## **Veřejná zakázka FN Brno – nové pracoviště PET/CT – nákup přístroje**

zadavatel obdržel dne 1. 4. 2025 dotazy týkající se shora uvedené veřejné zakázky, ke kterým sděluje následující:

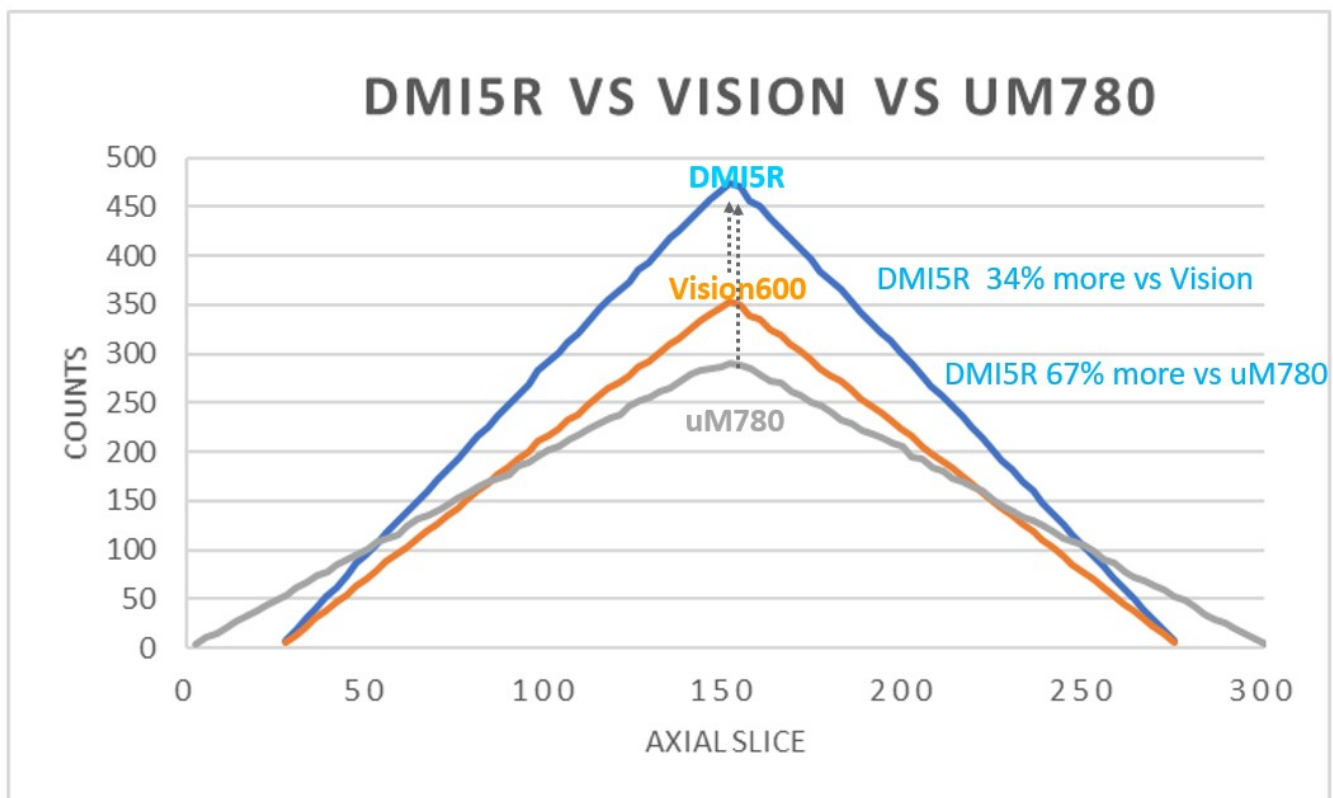
Stanovením parametru AFOV 260 mm jako požadovaného zadavatel umožňuje jednomu výrobcu nabídnout konvenční PET/CT s AFOV 260 mm zatímco ostatní musí nabídnout PET/CT s AFOV 30 cm a více. Jestliže zadavatel přistoupil k diferenciaci nabídek jednotlivých uchazečů takovým způsobem a zároveň některé parametry stanovil jako hodnocené, je s podivem, že tak zásadní parametr jako je AFOV nestanovil také jako hodnocený.

Z tohoto důvodu žádáme zadavatele, aby přistoupil ke změně požadovaného parametru axiálního zorného pole, nebo aby akceptoval nabídku stroje odpovídající kategorie a to stroje s AFOV 250 mm a to z níže uvedených důvodů:

*Zadavatel zásadně nesouhlasí s v dotazu uvedeným zařazením PET přístrojů s délkou axiálního FOV 30 cm do kategorie "téměř celotělových přístrojů", do těch se běžně zařazují přístroje s délkou až od 70 cm a jde o zcela jinou kategorii přístrojů. Naopak 30cm přístroje mají blíže k ostatním přístrojům kratších délek. Klinický přínos delšího FOV je přitom jednoznačný, vyplývá to i ze samotného dotazu. Požadovaný parametr má účastníky vést k nabídnutí klinicky nejužitečnějšího modelu dané kategorie ze své produktové řady a tím naplnění oprávněných klinických potřeb zadavatele. Z těchto důvodů nebude zadavatel požadovaný parametr měnit.*

WB 100 cm FOVs on DMI5R

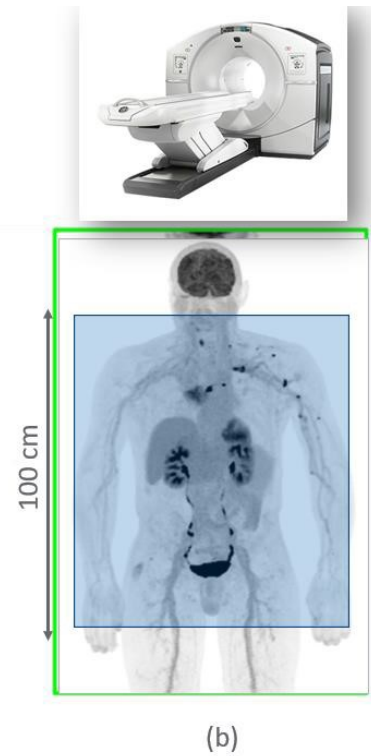
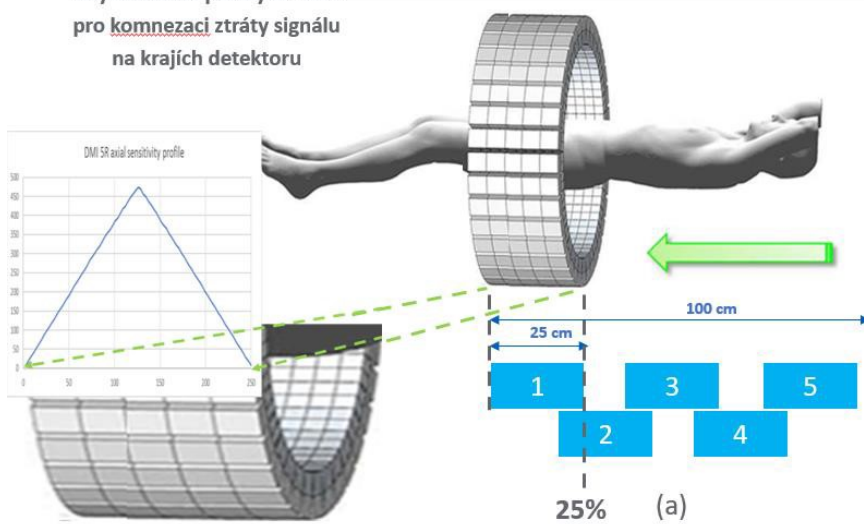
5 x AFOVs \* 25cm = 125cm  
V praxi pouze 100cm  
díky nutnému překryvu 25 %  
pro komenzaci ztráty signálu  
na krajích detektoru

WB ~100 cm FOVs on Biograph Vision 600

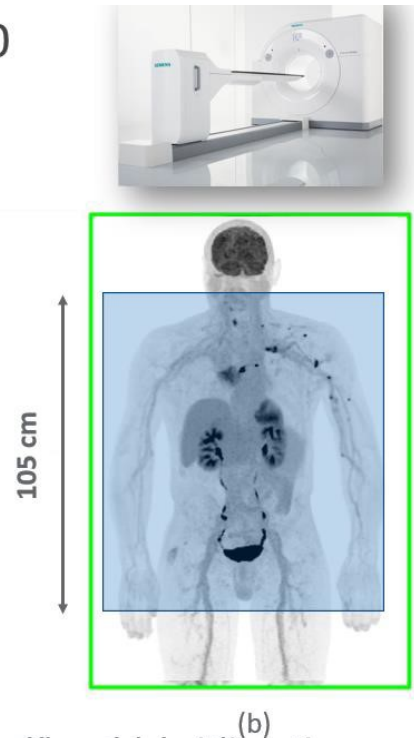
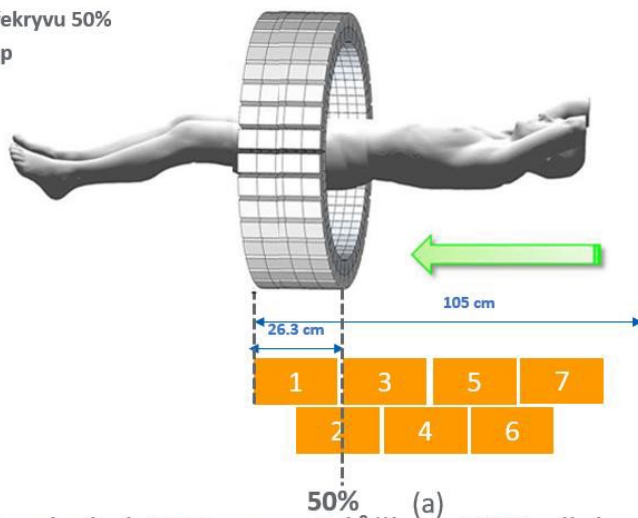
7 x AFOVs \* 26.3cm = 184cm  
V praxi pouze 105cm  
díky nutnému překryvu 50%  
overlap

Vision 600 pokrývá 105 cm se 7 lůžky a 50% překrytím díky nízké citlivosti

**WB 100 cm FOVs on uM780**

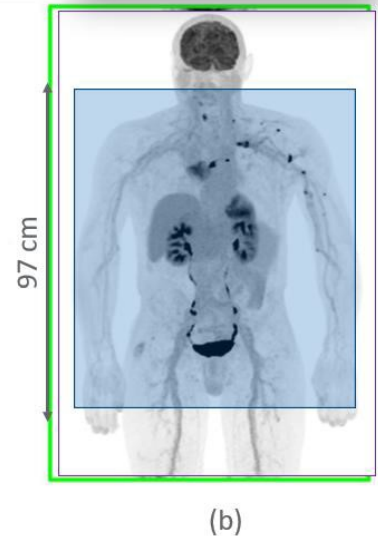
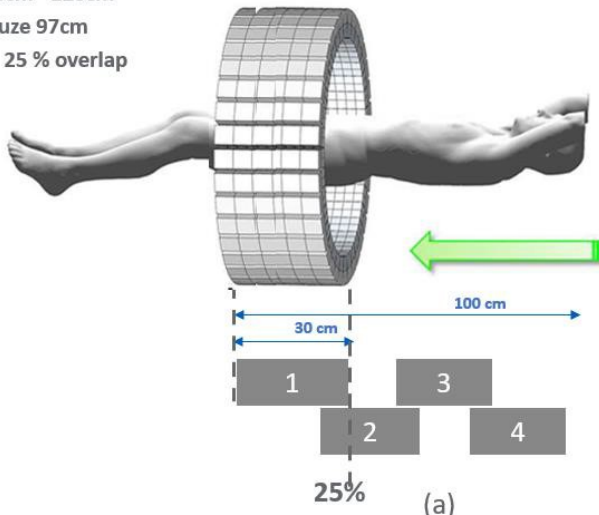
4x AFOVs \*30cm= 120cm  
 V praxi pouze 97cm  
 díky překryvu 25 % overlap

uM780 pokrývá 97 cm se 4 lůžky, ale s delším akvizičním časem (x2) díky nižší citlivosti systému

**Porovnání systémů**

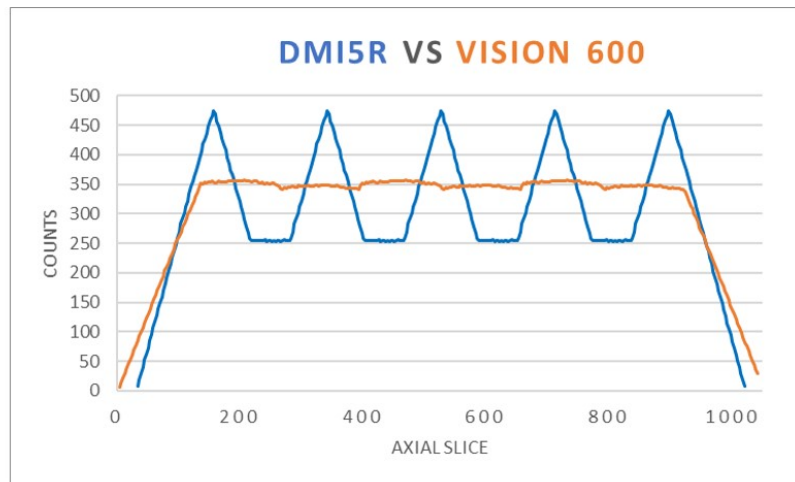
**DMI5R vs Vision Multi FOVs 100 cm - porovnání**

DMI5R  
 Celkem načteno při 5 x AFOV  
 108kcts za 5 min

Vision  
 Celkem načteno  
 při 7 x AFOV  
 108kcts za  
 6.8 min

**Vision 600:** 7 lůžek / 58 sec každé = 406 sec → 6.8 min  
**DMI5R:** 5 lůžek / 60 sec každé = 300 sec → 5.0 min

25% více času

Z výše uvedeného je jasně patrné, že systémy s rozdílným AFOV o 1 cm jsou z klinického hlediska při praktickém skenování oblasti 100 cm naprosto srovnatelné.
